**RESUELVE CONSULTA DE PERTINENCIA DE INGRESO AL SEIA DEL PROYECTO QUE INDICA**

**RESOLUCIÓN EXENTA N°** 0190 /2019

**ANTOFAGASTA, 23 JUL 2019**

Figura 1. Layout paneles fotovoltaicos.

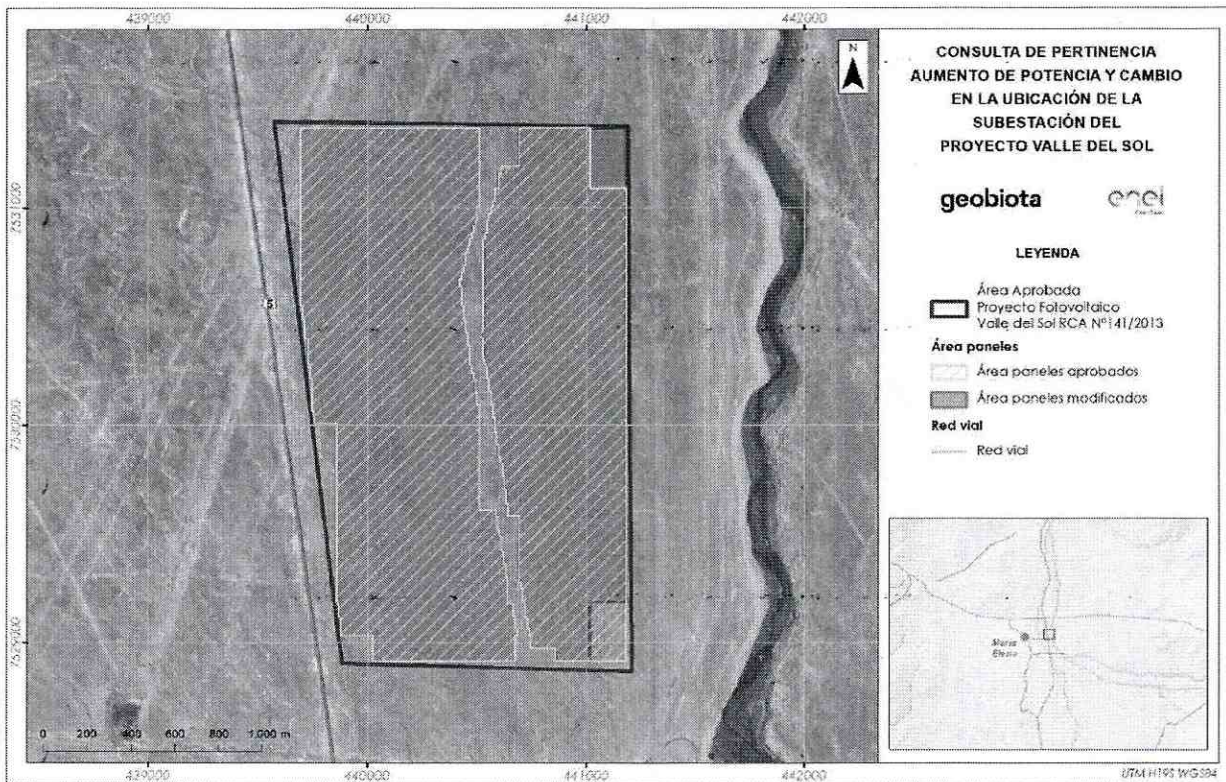
3.1.4.2 Obras Permanentes a) Paneles FV	Paneles FV: serán de tipo policristalinos y con una potencia unitaria máxima de 300 W, la planta FV contará con un total de 477.708 paneles.	Paneles FV monocristalinos bifaciales, con potencia unitaria de 395 W. Se mantiene el número de paneles y se modifica el layout de su emplazamiento, sin modificar su superficie total. Las características técnicas de los nuevos paneles se adjuntan en el Anexo III de la presente consulta de pertinencia.

- d) Los nuevos paneles son del tipo monocristalinos bifaciales con un eje de seguimiento de orientación N/S. Poseen 72 celdas, dispuestas en una matriz de 3x14, con una potencia máxima de 395 W cada uno. La dimensión aproximada de cada uno de los paneles considerados será de 2031 mm x 1008 mm x 40 mm. El proyecto contempla la instalación de 477.708 paneles solares, los cuales estarán distribuidos de 11.374 secciones de 42 paneles cada una. Producto de la mayor potencia máxima de los paneles (300W a 395W), se contempla un aumento en la potencia del parque, de 143 MW a 188 MW.

A continuación, se indica el área a modificar por los paneles fotovoltaicos:

Figura 2. Ubicación subestación.

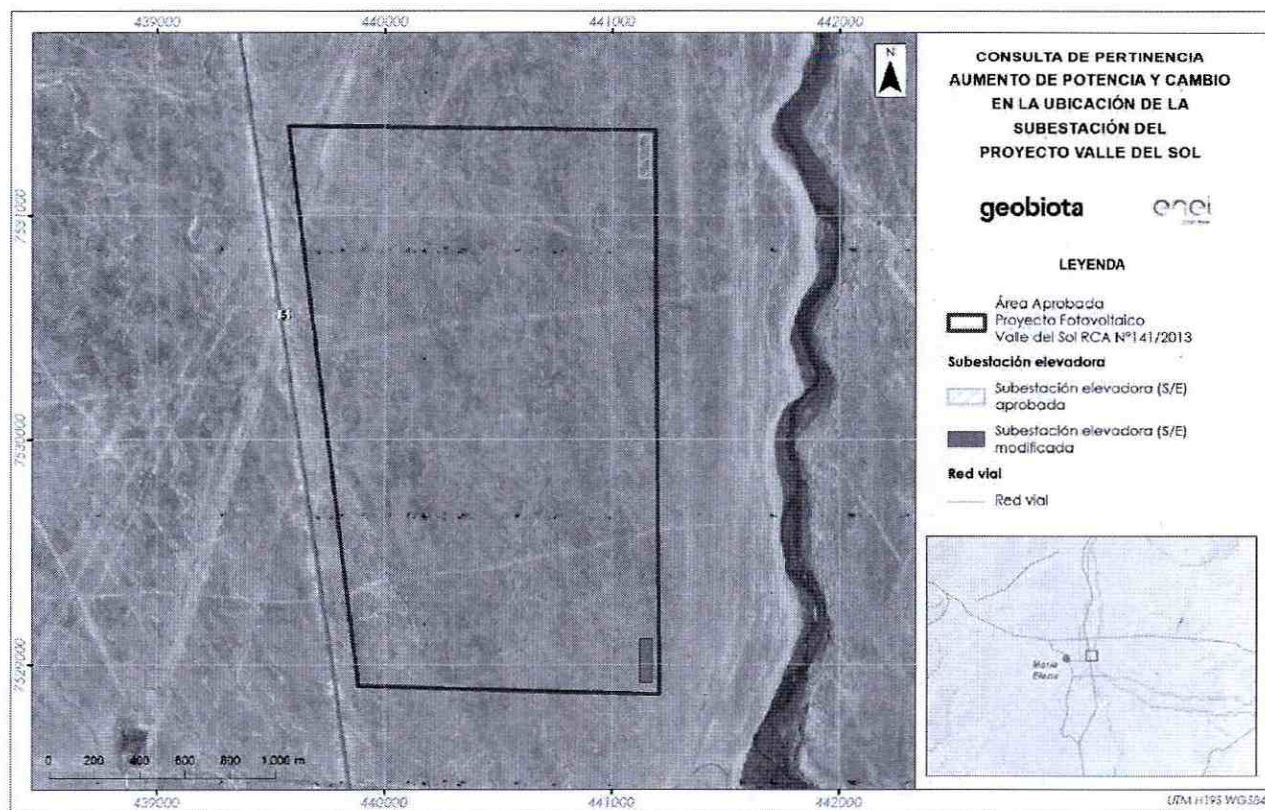
e) Modificación en el emplazamiento de la subestación elevadora.

La subestación elevadora se había contemplado emplazar en el sector Nor-oriente (Proyecto Original) en un área de 1 ha. La nueva ubicación de la subestación elevadora se encontrará en la zona sur del parque, al interior de éste, de modo que su emplazamiento no genera una afectación adicional a lo ya declarado en el Proyecto Original. Las coordenadas de los vértices de la nueva subestación se presentan en la Tabla 2. Cabe mencionar que la superficie de la subestación no ha variado respecto de la superficie.

A continuación, se indica en la siguiente figura las áreas a modificar por los paneles la subestación:
